Projet de construction d'un siège régional et site d'approvisionnement et stockage - Commune de Beaugency (41)

Demande d'autorisation environnementale
Etude d'impact

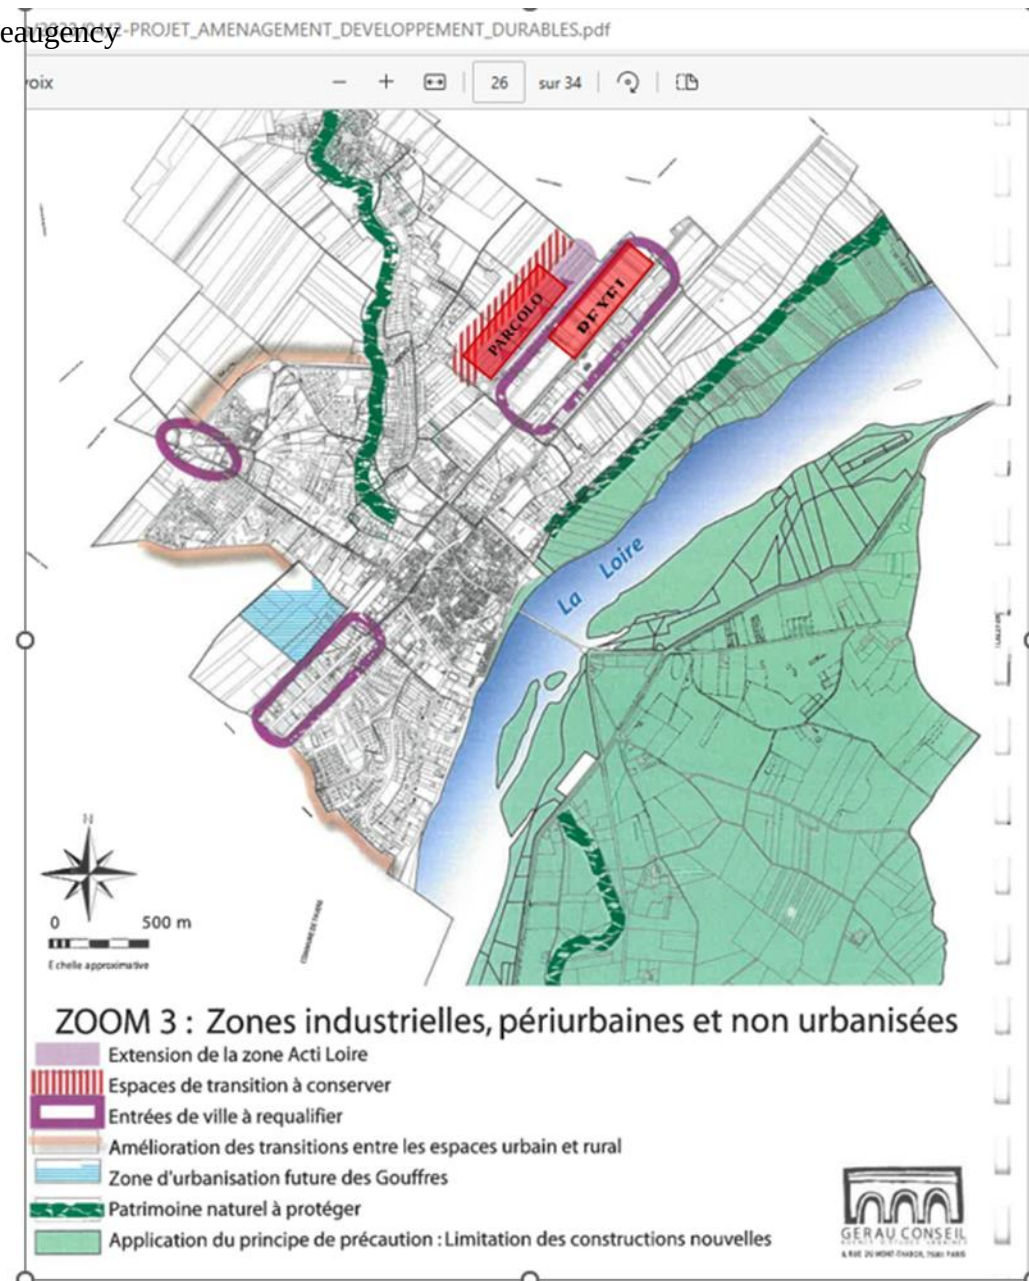
- Le projet VDLP à Beaugency représente à lui seul, une surface trois fois plus que ce qui a été construit entre 2013 et 2022. Cela va modifier le visage économique, mais aussi le paysage urbain de la ville.
- Un (futur) projet dans la ZAC Actiloire (limitrophe) serait autant pénalisant.

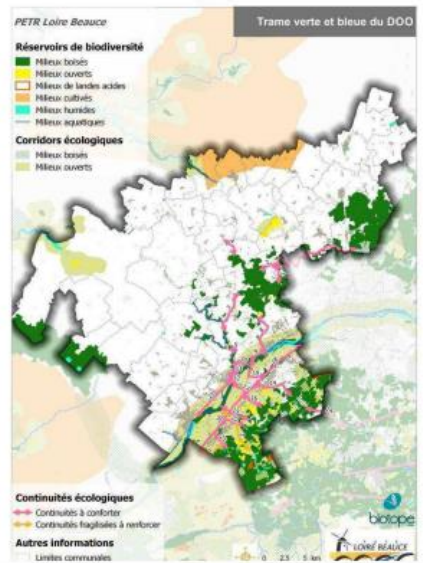
Le texte cite le PADD et non le diagnostic initial, la carte représente elle, un des éléments de diagnostic, et non le PADD (fichier 230411..).

comment un bureau d'étude peut il confondre diagnostic initial avec le PADD?

Insertion paysagère

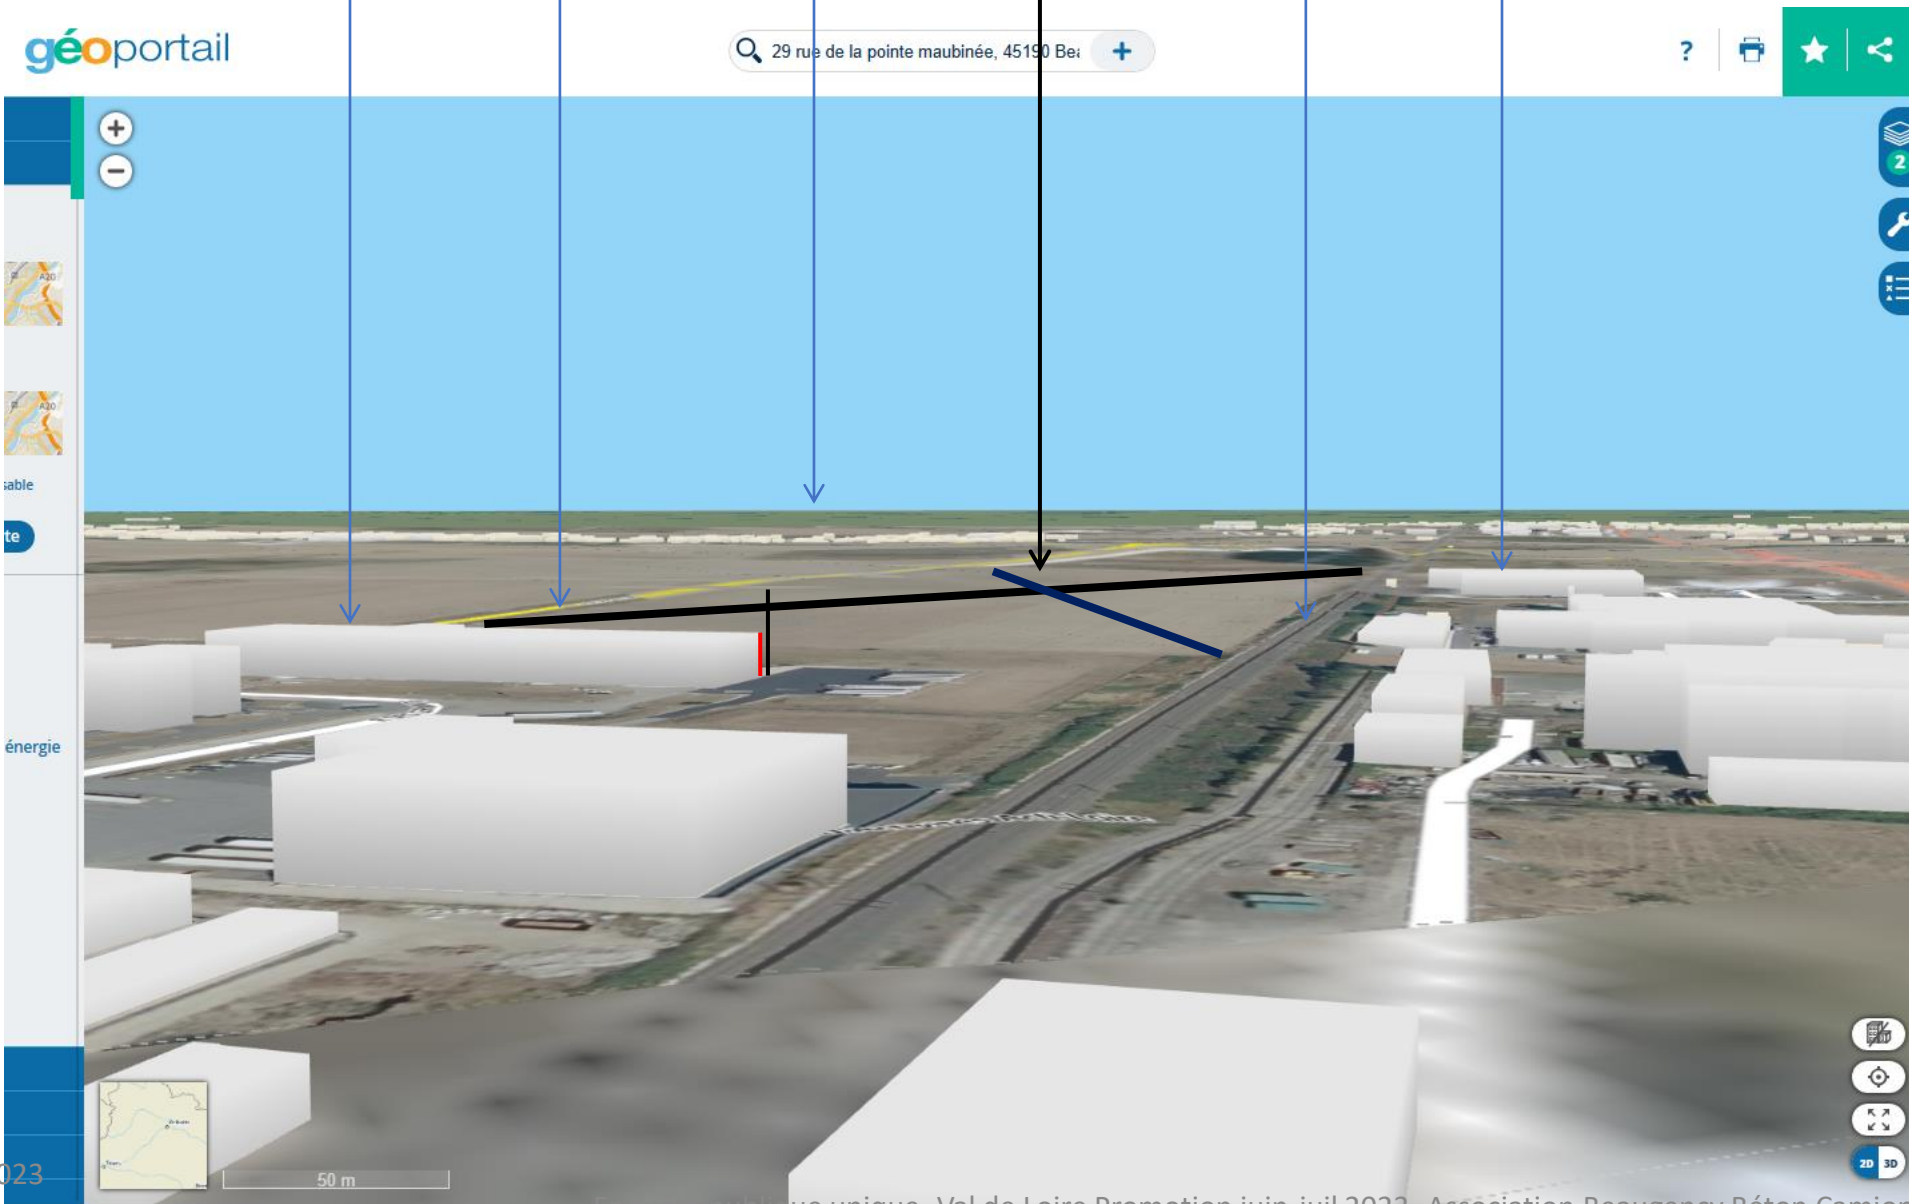
Des mesures sur site indiquent que les deux bâtiments limitrophes sont deux fois moins hauts que celui projeté (Festa : entre 6 et 7 m de haut, Despretz environ 6m). Pour donner une idée de leur volumétrie dans l'axe de la voie SNCF (vers Orléans), nous avons extrait une image diapo suivante, montrant une vue semi-aérienne, issue d'une carte 3 D du Géoportail.

Le bâtiment sera deux fois plus haut, et aussi beaucoup plus long et large, ce qui confèrera un effet tunnel pour les voyageurs et touristes en train (comme à Meung-/Loire) et pour les riverains et les habitants de Messas, un effet d'écrasement et de suppression d'une coupure verte avec leur ville

A droite le document « insertion paysagère, ne donne pas d'état de référence, ni ne donne idée de la longueur. Les documents **photographie lointaine et photographies proches ne permettent pas d'avoir une idée de l'insertion car ce n'est pas le même angle de vue que l'insertion paysagère.** Or la route montre une déclivité et une courbe. Le sentiment d'écrasement sera prégnant par la massivité du bâtiment qui sera deux fois plus haut que Festa.

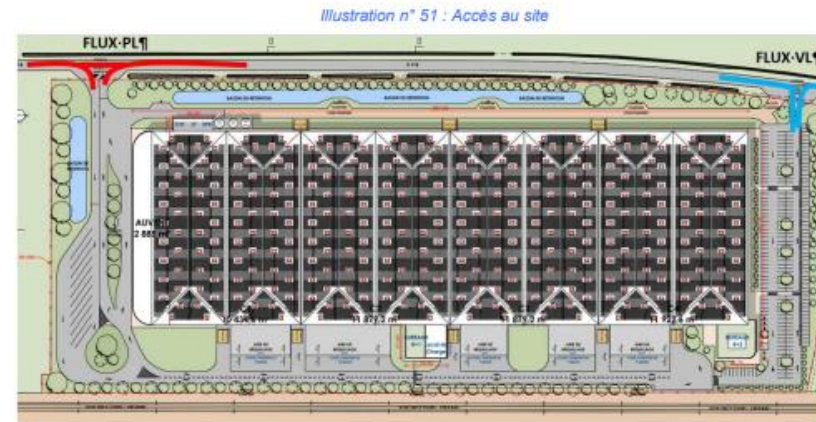
- Accès au site p.124 : voir image ci-contre, qui montre que les arrivées pourront se faire depuis l'ouest, or seuls deux croisements à l'Est sont décrits dans les pages suivantes

La route RD918, a une largeur de 6,3 m au droit du projet et de 11,4 m de « fossé à fossé », La route en aléa argile est elle assez solide et large pour les trafics envisagés?

- Zone d'attente poids lourds, déjà occupée le dimanche (voir photo zone d'attente extérieure). Où iront se garer les camions les samedis, dimanches et jours fériés, ainsi que les nuits?

- L'étude de danger indique notamment comme aléa probable la collision de véhicules « *Événement probable en raison du nombre important de mouvements de camions sur le site* ». Comment sont envisagés les tourner-gauche des camions arrivant du rond point de Messas et du carrefour avec la RD 918 pour entrer sur le site par son entrée ouest- ? Comment seront gérés leur croisement avec les camions provenant de l'ouest (Bodycote, Festa...)?

- Des travaux pour la RD ne sont-ils pas alors à envisager? Quel sera le coût pour la collectivité, sachant que la route connaît déjà des réparations (béton froid) que fera-t-on avec un risque sécheresse avéré (aléa argile retrait-gonflement), cela ne doit-il pas supposer des travaux d'entretien et de renforcement également?

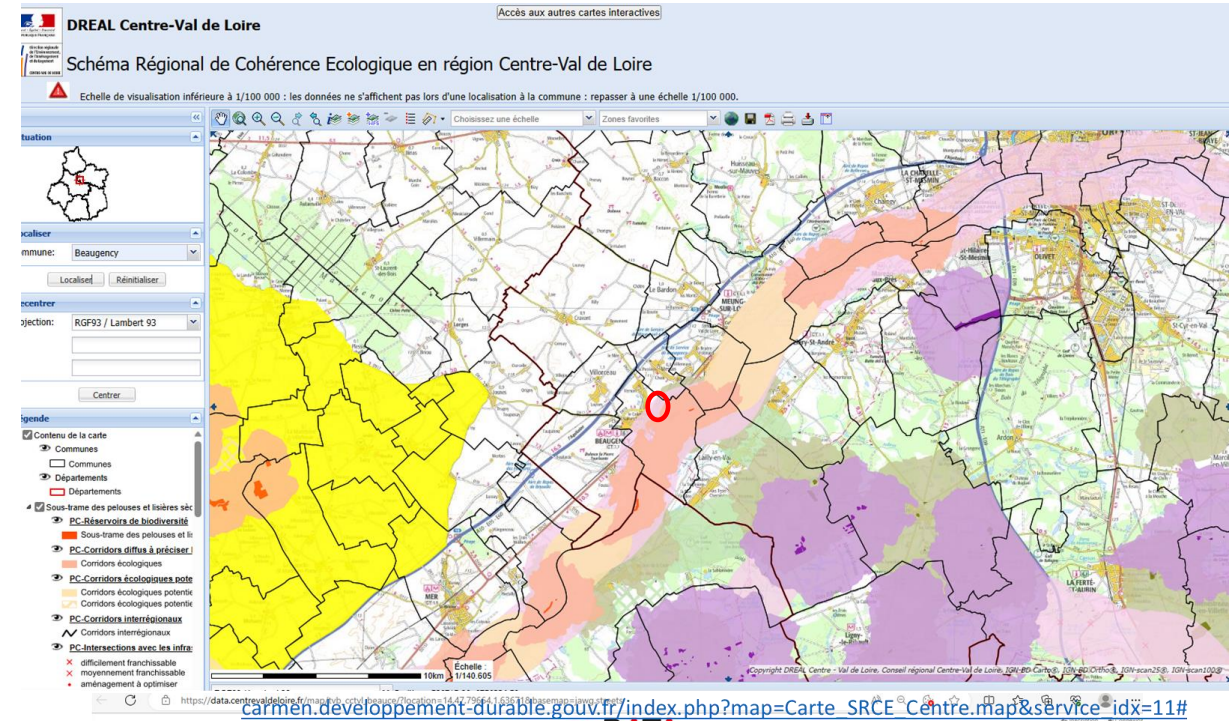
Page 41 de l'étude d'impact:
« Le projet ne présente pas de sensibilité particulière vis-à-vis des trames vertes et bleues du SRCE Centre Val de Loire. »

Erreur: deux corridors sont concernés

La source de la donnée est également erronée. Il faut citer une source réglementaire (DREAL ou région Centre Val de Loire, responsables et détenteurs des données mises en ligne).
